Informe: LM-PI-AT-004-17

## EVALUACIÓN DE LA CALIDAD Y DESEMPEÑO DE LA MEZCLA ASFÁLTICA Y EL PAVIMENTO

**Proyecto: Contratación del Diseño y Construcción de la Ruta  
Nacional No. 3, Sección: Intersección Pozuelo (Radial Uruca, Ruta  
Nacional No. 108)-Intersección Jardines del Recuerdo (Ruta  
Nacional No. 106)**

**Unidad de Auditoría Técnica  
LanammeUCR**

**Gráfico 1.** Valores individuales de IRI Sentido San José Heredia

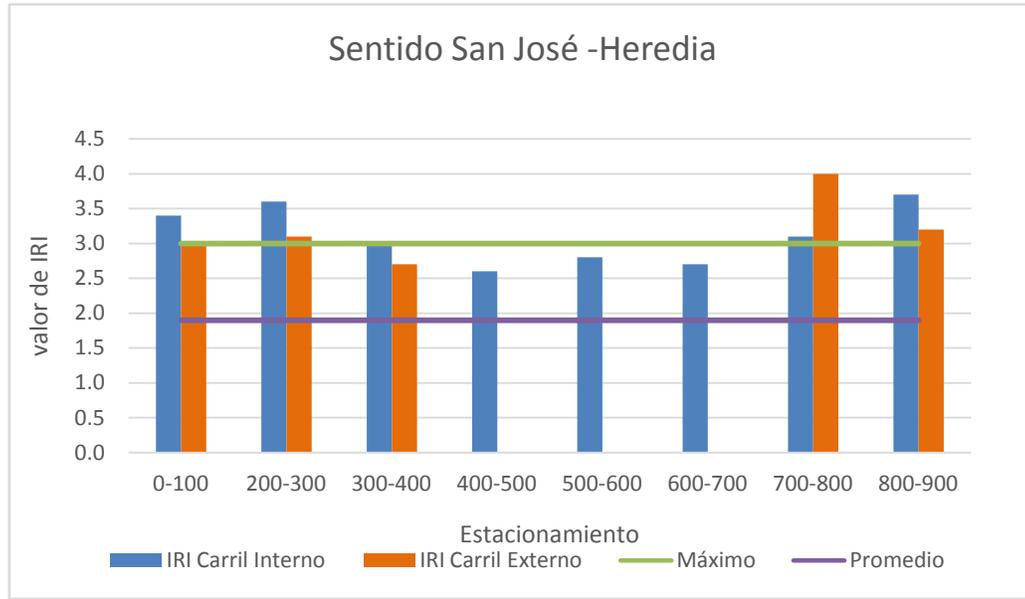
Se puede observar que algunos de los datos antes mostrados no cumplen con el parámetro exigido. Como se mencionó anteriormente el objetivo de este análisis en específico es garantizar una adecuada distribución de los datos evitando que la mayoría tiendan al límite superior de la especificación.

**Gráfico 2.** Valores individuales de IRI Sentido Heredia San José

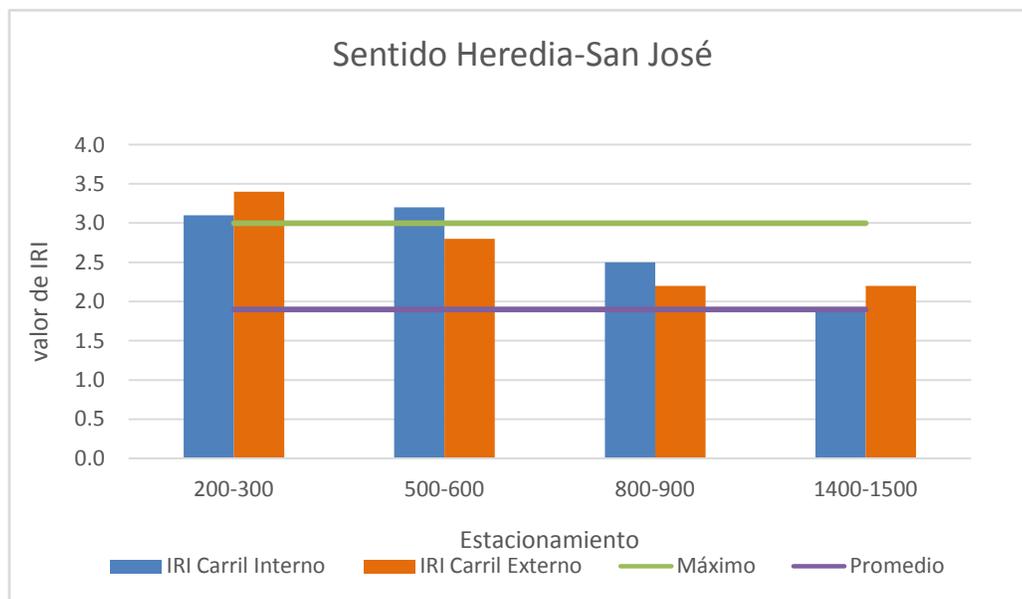
Al igual que en los otros carriles, se puede evidenciar que no se cumple con las especificaciones del CR-2010 para valores individuales en algunos de los tramos.

Gráfico 3. Valores individuales de IRI Sentido San José Heredia

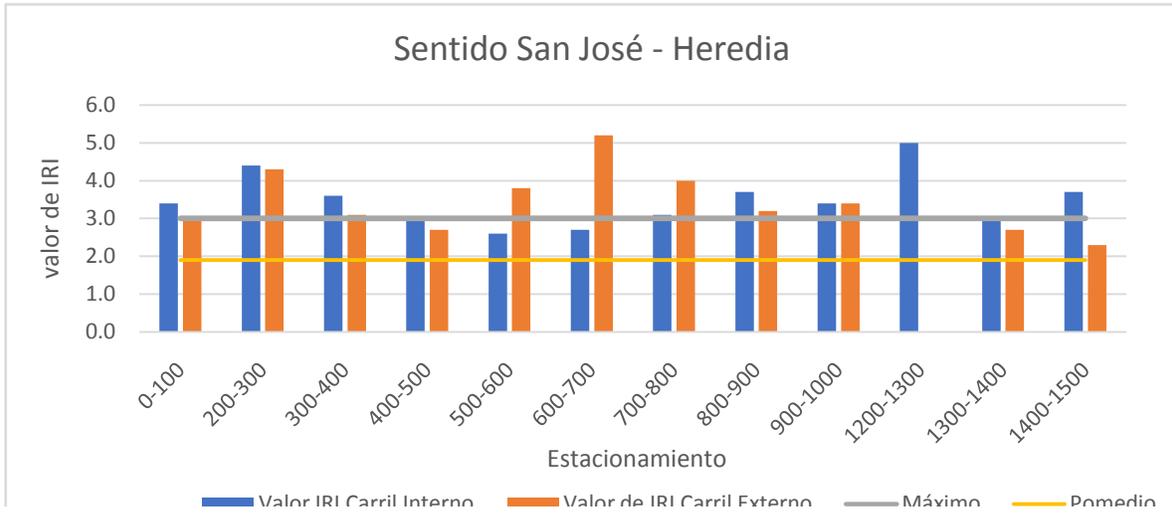
De la información anterior se puede observar en la mayoría de los tramos mostrados no cumplen con los valores individuales de IRI exigidos por la normativa.

Gráfico 4. Valores individuales de IRI Sentido Heredia San José

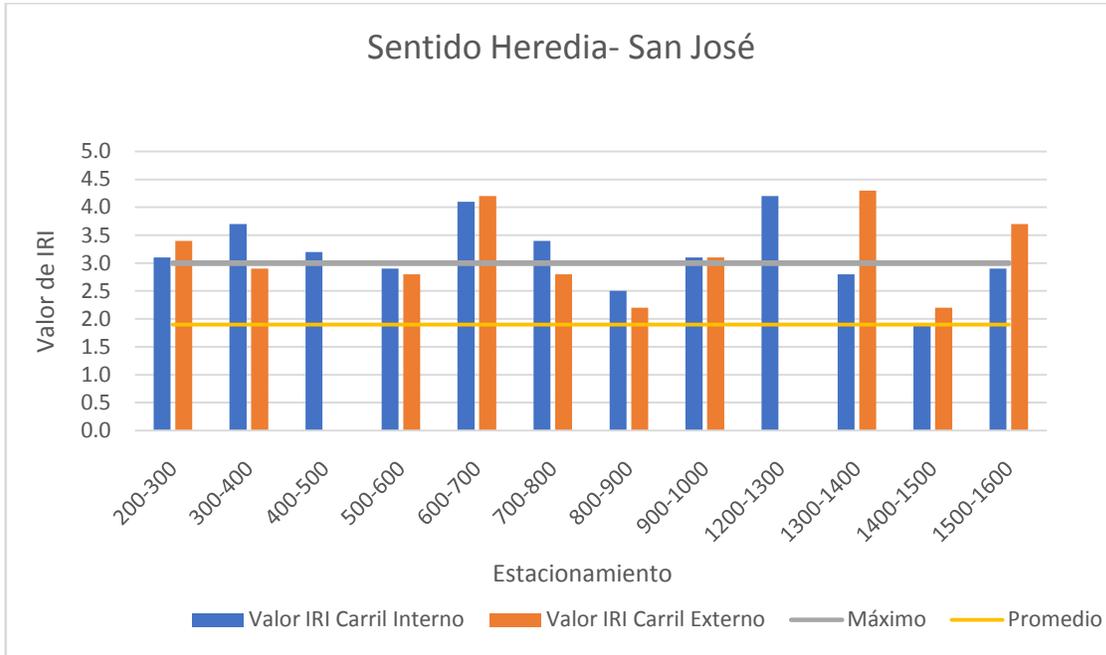
Al igual que en los otros carriles se puede evidenciar que este carril no cumple con las especificaciones del CR2010 para promedios y desviación estándar. En el Gráfico 4 se

**Figura 4.** Rangos de distribución de deflexiones en el tramo No.1 Pozuelo-Puente Virilla.  
Fuente: Unidad Ejecutora PIV-1 y LanammeUCR.

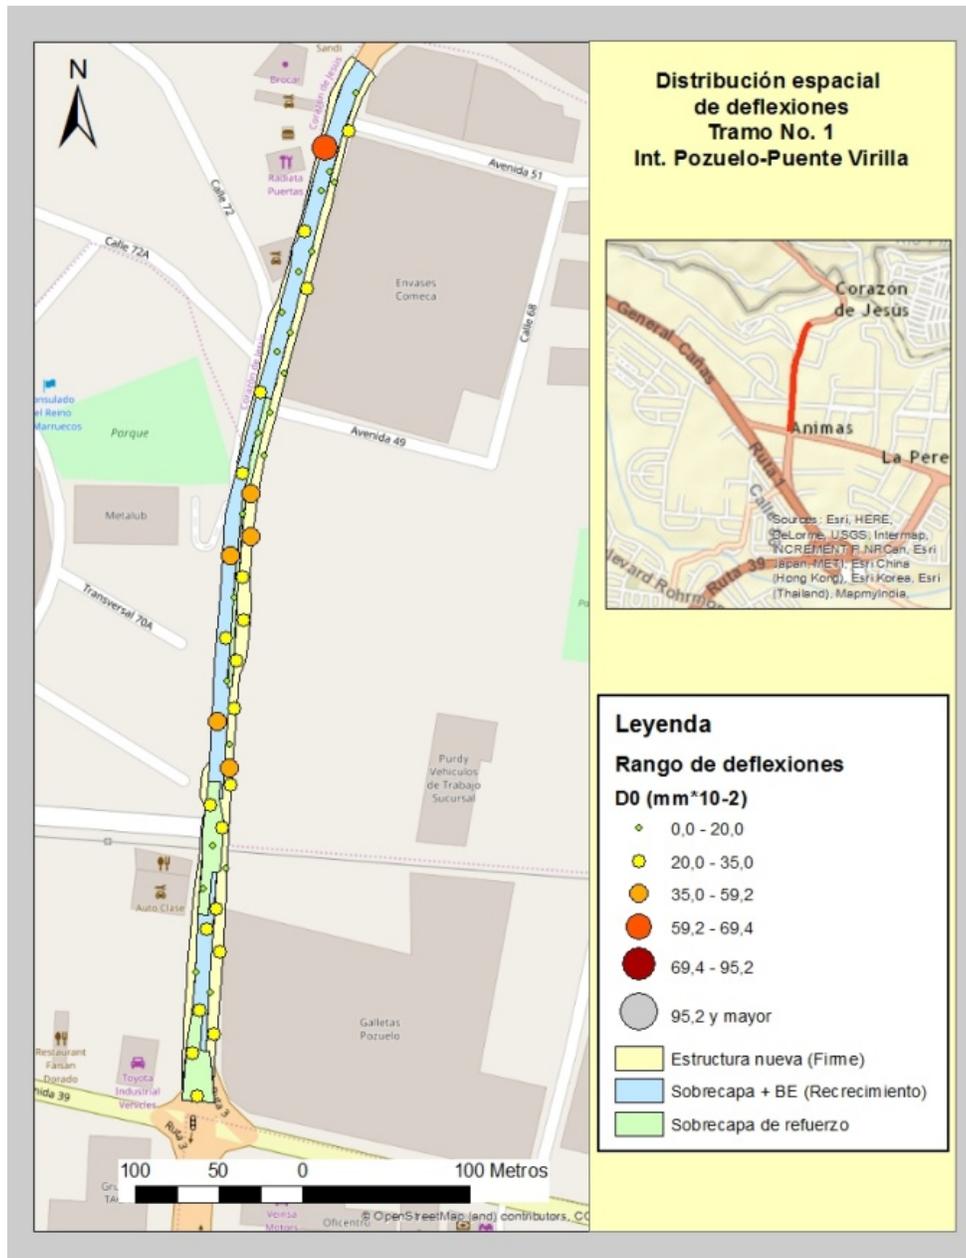
variabilidad obtenida en cuanto a la magnitud de las deflexiones versus la intervención ejecutada, donde es posible apreciar que los tramos rehabilitados presentan magnitudes menores que las secciones donde se colocó una nueva estructura.

**Gráfico 7.** Resultados de contenido de asfalto en las muestras de mezcla asfáltica ensayadas por el LanammeUCR.

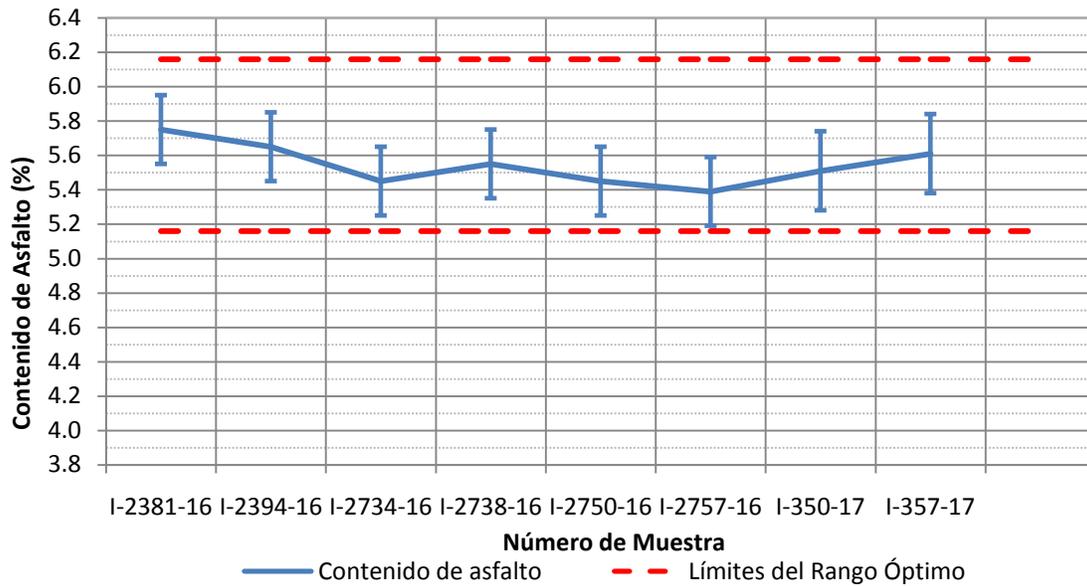
Se denota los resultados de contenido de asfalto se encuentran dentro de los límites del rango óptimo, pero se observa una tendencia al límite inferior del rango, incluso la muestra 2757-17 se acerca al límite inferior al considerar la incertidumbre del ensayo.

Gráfico 8. Resultados de contenido de asfalto en las muestras de mezcla asfáltica ensayadas por laboratorio de verificación de calidad.

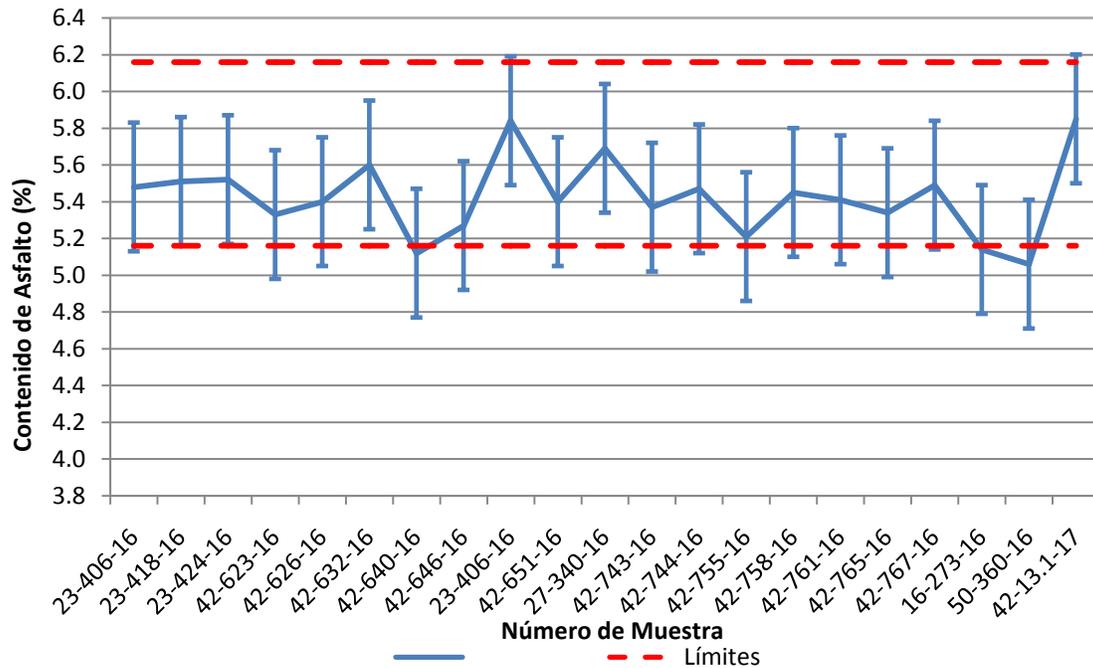
En los resultados obtenidos por el laboratorio de verificación aparte de los datos fuera de los límites, los cuales cuentan con menos asfalto del requerido, se observa una tendencia a estar cercanos al límite inferior. Incluso considerando la incertidumbre del ensayo existe la posibilidad de que 6 muestras se encuentren fuera de los límites permitidos. En la Tabla 26 se observan los valores obtenidos, resaltados en rojo se encuentran los valores fuera de los límites especificados.

**Gráfico 9.** Resultados de composición granulométrica reportados por el LanammeUCR

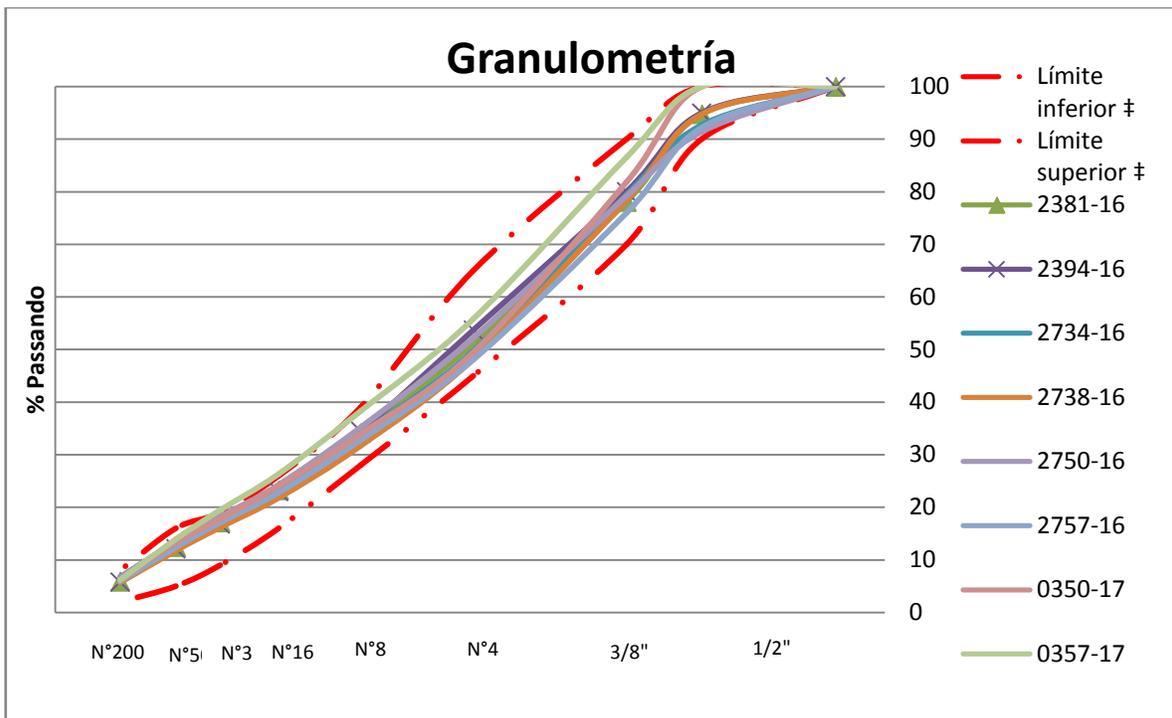
Sin embargo, el Grafico 9 se denota que las curvas granulométricas para los agregados finos (malla N°16 a N°200) se encuentran cercanas al límite superior especificado en la normativa vigente, lo cual implica una composición granulométrica más gruesa y por ende propensa a permitir mayor cantidad de vacíos entre las partículas de agregado.

**Gráfico 10.** Resultados de composición granulométrica reportados por el laboratorio de verificación de calidad.

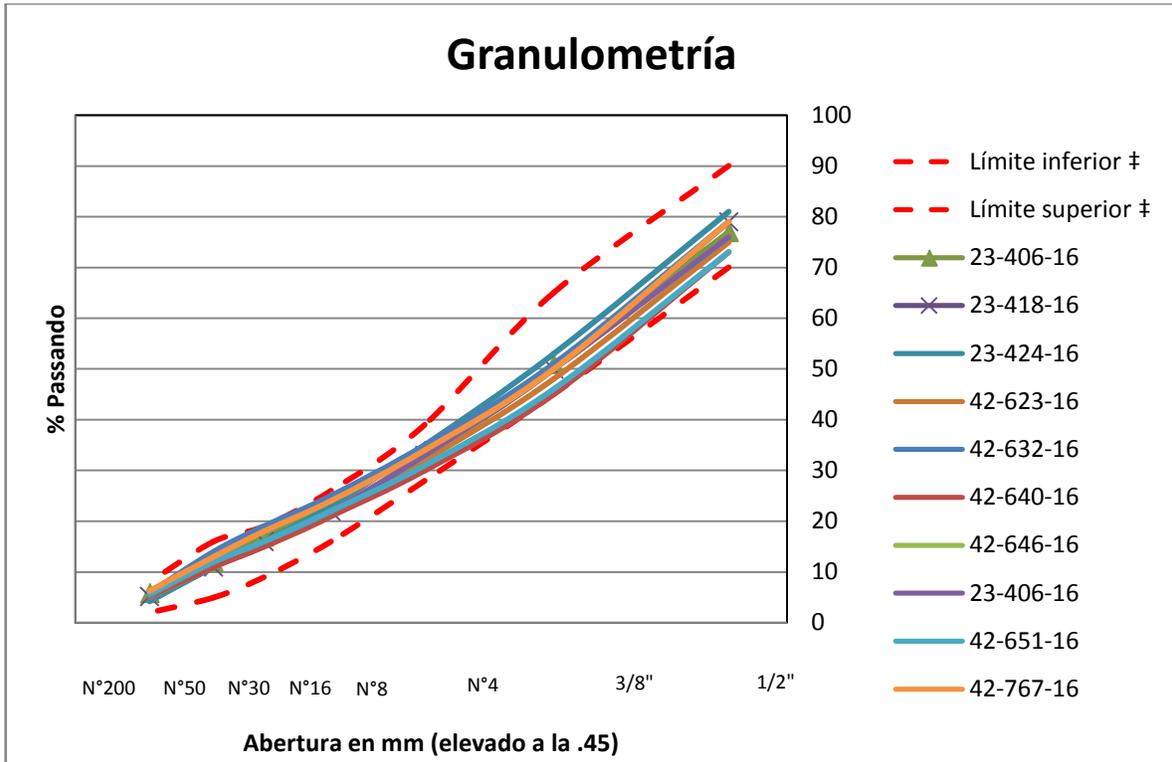
Al observar Grafico 10 se observa que las curvas granulométricas presentan un comportamiento similar a los datos obtenidos por el LanammeUCR para los agregados finos se encuentran cercanas al límite superior especificado.

**Gráfico 11.** Resultados del ensayo de APA en mezclas asfálticas del proyecto Pozuelo Jardines.

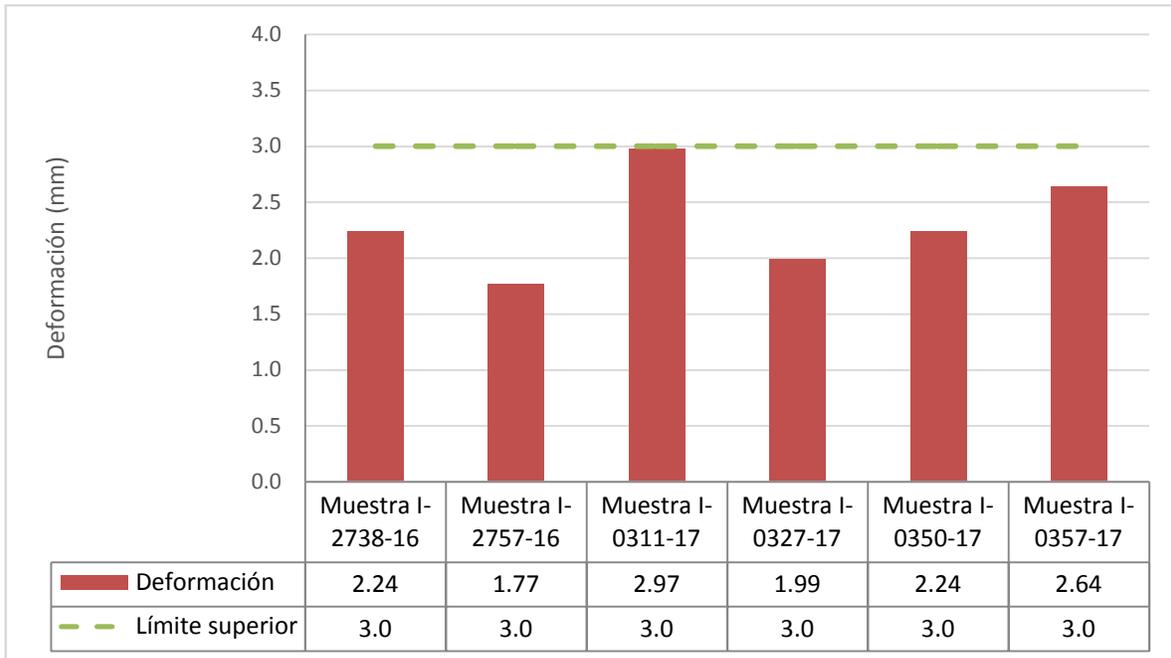
Al analizar los resultados presentados en el Gráfico 11, se determina que la mezcla asfáltica convencional reúne las condiciones suficientes para resistir las cargas y evitar la deformación permanente.

**Gráfico 13.** Resultados del ensayo de fatiga en mezclas asfálticas del proyecto para una deformación unitaria de 600 E-6 mm/mm.

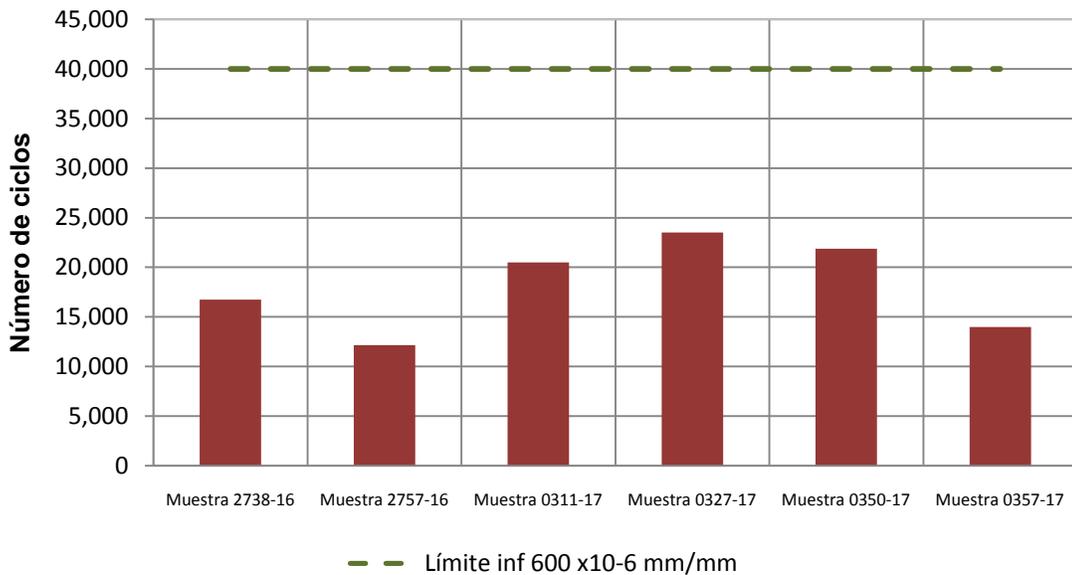
Respecto a los resultados promedio de fatiga para el ensayo de deformación de 600 microStrains ( $\mu S$ ), presentados en la Grafica 13, se observa que ninguna muestra cumple con lo solicitado en la sección 418 del CR-2010.

**Gráfico 14.** Resultados del ensayo de fatiga en mezclas asfálticas del proyecto para una deformación unitaria de 500 E-6 mm/mm.

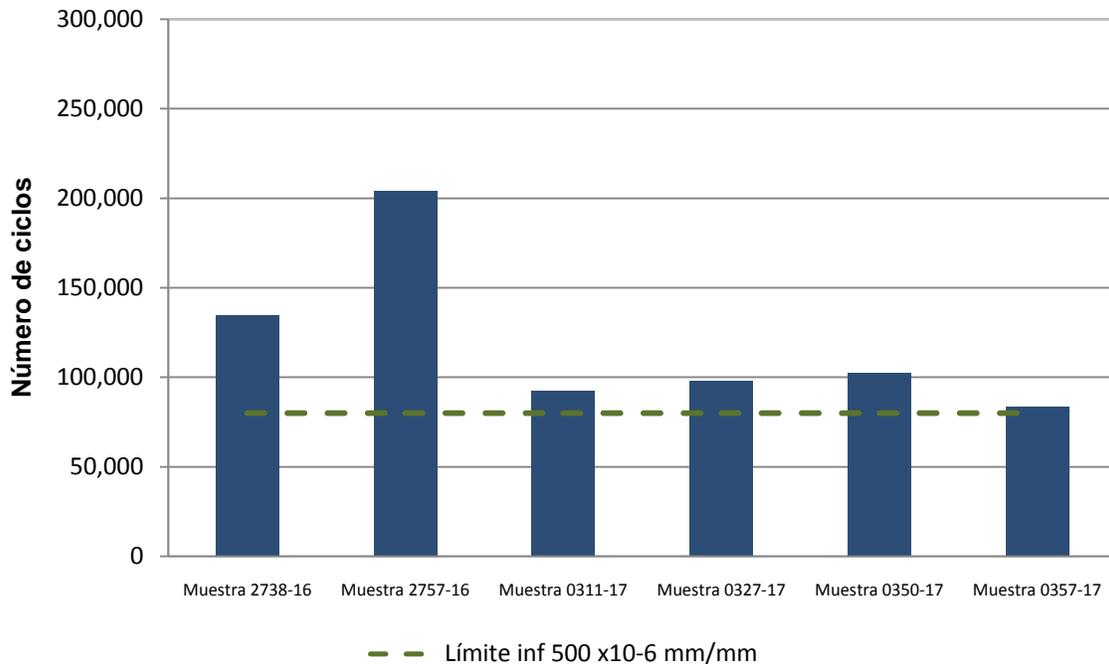
Del gráfico anterior se puede observa que todas las muestras superan el límite mínimo por lo que se determina que solamente para este medida se cumple con lo especificado en la sección 418 del CR-2010. Es importante señalar que este parámetro no es contractual.
